HAVÁRIE STŘECHY Č.P. 99/5 NA KOPEČKU LIBEREC ÚPLNÁ UZAVÍRKA CCA 2DNĚ

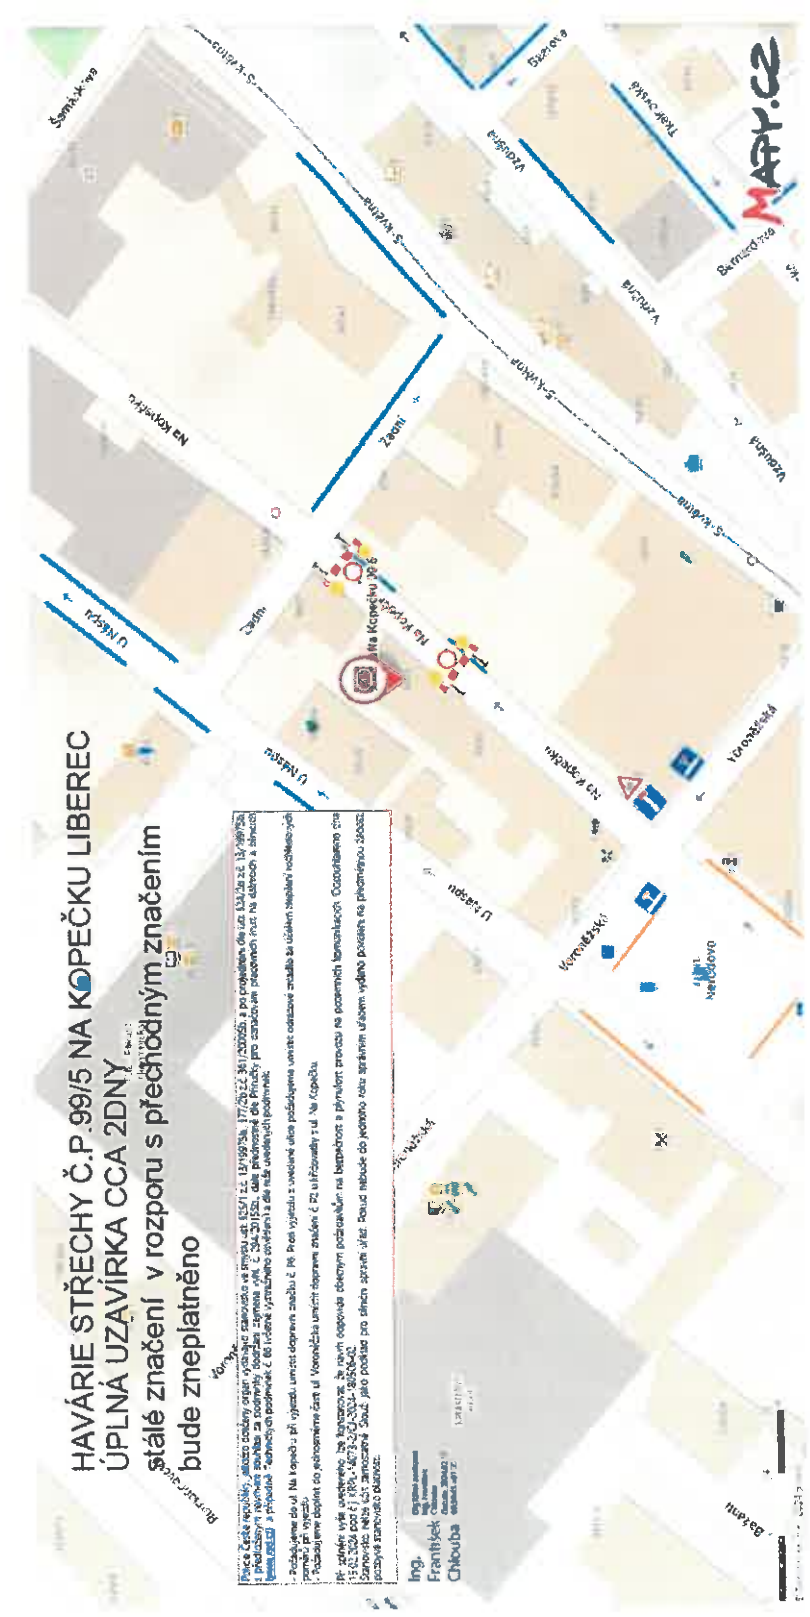
- Požadujeme do ul. Na Kopečku při výjezdu umístit dopravní značku č. P6. Proti výjezdu z uvedeně ulice požadujeme umístit odrazové zrcadlo za účelem zlepšení rozhledových poměrů při výjezdu.

- Požadujeme doplnit do jednosměrné části ul. Voroněžská umístit dopravní značení č. P2 u křižovatky s ul. Na Kopečku.
